VYSVĚTLENÍ ZADÁVACÍ DOKUMENTACE Č. 3

ZADAVATEL: Středočeský kraj

„Přístavba objektu Domova U Anežky – Luštěnice“

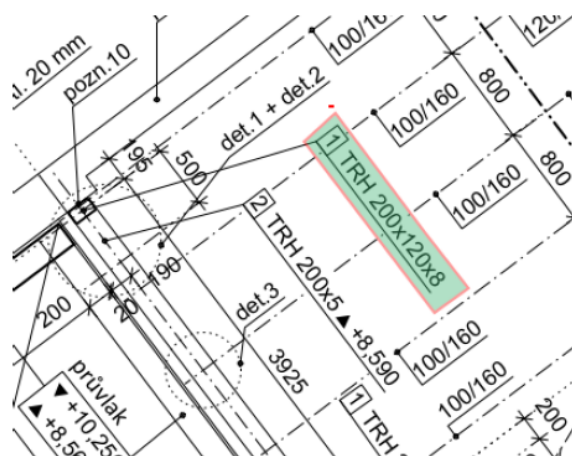
V soupisu prací je v oddílu SO.01 – Domov u Anežky Luštěnice uvedena položka 345 pro zámečnický výrobek – zábradlí s označením Z4. Ve výkresové části dokumentace 2.NP nelze prvek Z4 najít. Nejedná se o špatné pojmenování jednoho z prvků Z3? Žádáme o kontrolu a opravu dokumentace.

Počty prvků jsou správně vykázány v tabulce zámečnických výrobků a ve VV. Chybné označení ve výkrese půdorysu 2.NP je opraveno, viz. příloha.

(Z4 se nachází u okna místnosti 2.39)
